## Avis public

### TENUE D'UN REGISTRE

**AUX PERSONNES HABLES À VOTER AYANT LE DROIT D'ÊTRE INSCRITES SUR LA LISTE RÉFÉRENDAIRE DU SECTEUR CONCERNÉ, COMPOSÉ DES ZONES 0326, 0433, 0451, 0529 ET 0533 RELATIVEMENT À LA RÉOLUTION CA21 170101 APPROUVANT LE PROJET PARTICULIER PP-122, VISANT À AUTORISER LA DÉMOLITION DE L'ANCIENNE ÉGLISE SAINT-COLUMBA ET LA TRANSFORMATION DE LA SALLE PAROISSIALE À DES FINS D'HABITATION POUR LA PROPRIÉTÉ SITUÉE AU 4020, AVENUE HINGSTON, EN VERTU DU RÈGLEMENT SUR LES PROJETS PARTICULIERS DE CONSTRUCTION, DE MODIFICATION OU D'OCCUPATION D'UN IMMEUBLE (RCA02 17017) – DOSSIER 1203558037**

Lors d'une séance tenue le 6 avril 2021, le conseil d'arrondissement a adopté la résolution CA21 170101 approuvant le projet particulier PP-122 visant à autoriser la démolition de l'ancienne église Saint-Columba et la transformation de la salle paroissiale à des fins d'habitation pour la construction d'un ensemble résidentiel comptant 10 unités d'habitation pour la propriété située au 4020, avenue Hingston en vertu du Règlement sur les projets particuliers de construction, de modification ou d'occupation d'un immeuble (RCA02 17017).

## NOUVELLE PROPOSITION - Coupe Mezzanines

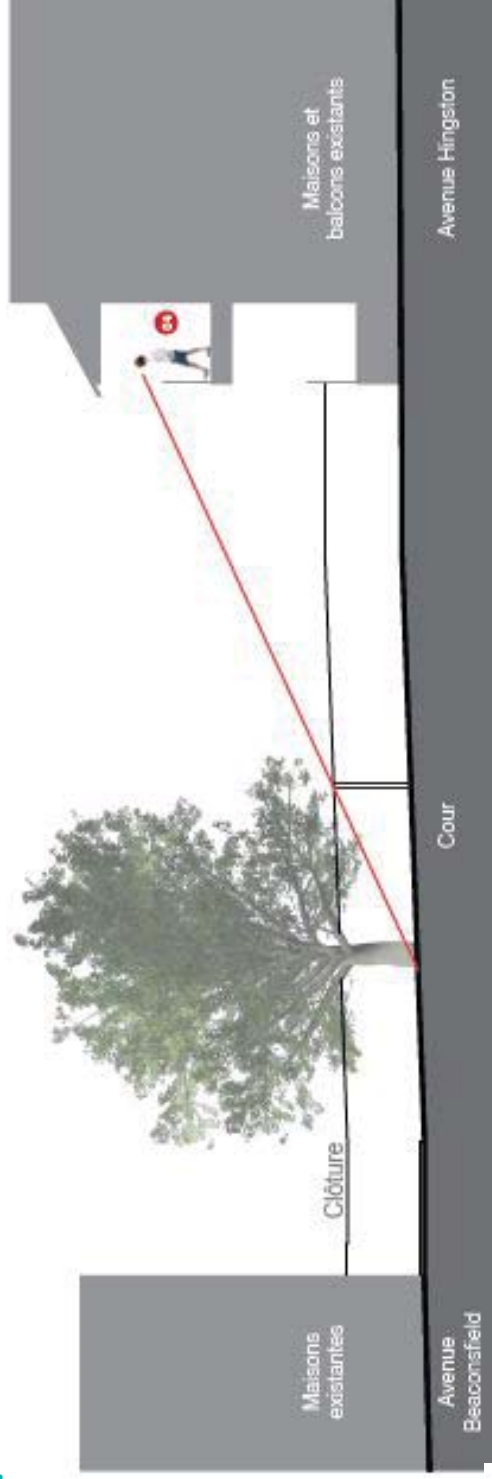
permettant la construction des bâtiments tel que présenté lors de la séance n'a été conclu. La mezzanine empiète sur sa propriété et ne respecte la servitude de vue : les plans devront être ajustés de manière à ce qu'il y ait une marge de recul. La présentation fait état d'un agrandissement de la salle paroissiale à l'arrière. Or, elle pensait que le bâtiment n'était pas agrandi, conservait les proportions actuelles et rappelle que le mur de brique de ce bâtiment est déjà 7 mètres plus profond que les résidences voisines et souhaiterait des précisions à cet égard.

M. Simon Michael Fanning s'oppose au projet. Il propose d'éliminer les mezzanines et de transformer la salle paroissiale en deux unités résidentielles. Selon lui, la communauté n'a pas à se soucier de la rentabilité du projet. Il mentionne le dépôt du projet de loi 69 modifiant la *Loi sur le patrimoine culturel* qui prévoit notamment la protection de bâtiments patrimoniaux et site des extraits d'un rapport de la Ville faisant état des caractéristiques architecturales du bâtiment visé. Il mentionne que l'autorisation d'une mezzanine viendrait à l'encontre des caractéristiques architecturales d'un tel bâtiment et que le retrait de la mezzanine permettrait une plus grande acceptabilité sociale.

Mme Sarah Lemay-Clendinneng croit que le retrait des mezzanines du projet permettrait une plus grande acceptabilité sociale. De plus, l'architecture du nouveau bâtiment devra s'intégrer au secteur. Elle cite l'exemple de la couleur de la brique. Elle demande s'il existe un relevé du nombre d'accidents à l'intersection des avenues Notre-Dame-de-Grâce et Beaconsfield et précise que de nombreux accidents y ont lieu l'hiver en raison de la présence de la pente et de la glace. Elle suggère plutôt le retrait de la piste à l'encontre de la circulation et indique avoir déjà demandé l'implantation d'un arrêt obligatoire sur

*M. Credico confirme que la mezzanine ne respecte pas la marge de recul nécessaire et que le requérant est au fait des modifications à apporter. La marge de recul devra correspondre à au moins une fois la hauteur par rapport à la ligne de propriété. En ce qui a trait à l'agrandissement à l'arrière de la salle paroissiale, il devra valider le prolongement arrière avec l'architecte.*
